改善箇所説明図

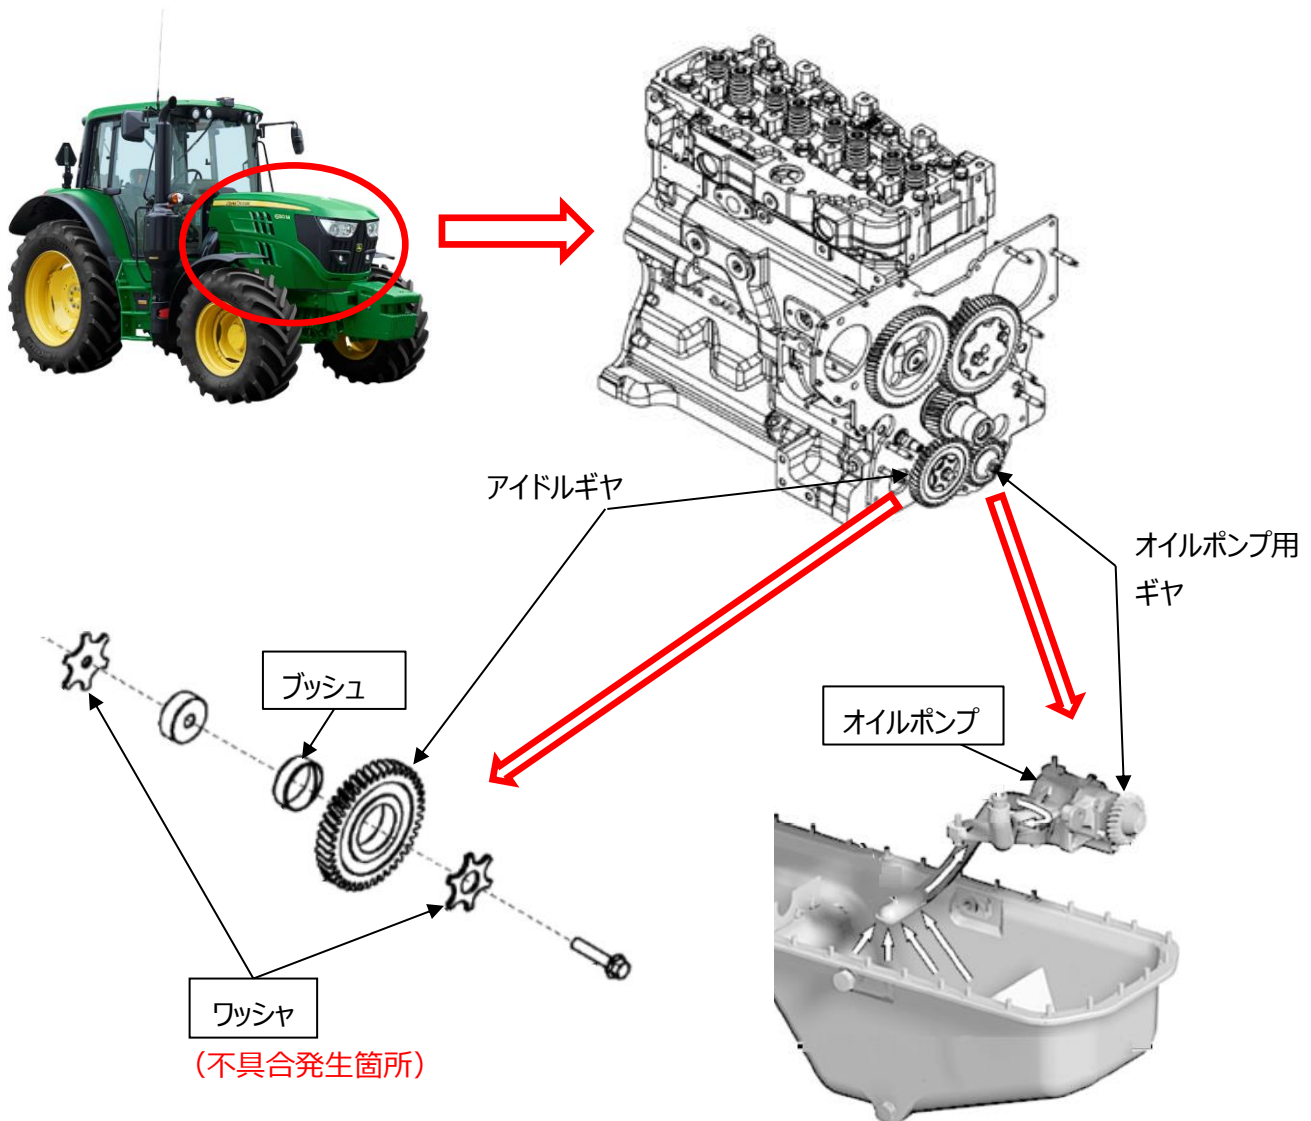
不具合発生箇所

農耕トラクタのオイルポンプを駆動するアイドルギヤに使用しているワッシャにおいて、熱処理が不適切なため、ワッシャが早期に摩耗するものがある。そのため、ワッシャが摩耗することでブッシュにガタ等が生じ、そのままの状態で使用を続けると、ブッシュが損傷し、損傷した破片がオイルポンプに噛み込み、最悪の場合、エンジンが破損するおそれがある。

改善内容

全車両、ワッシャを良品に交換する。なお、ブッシュが損傷している場合はブッシュを新品に交換する。

は交換部品を示す。
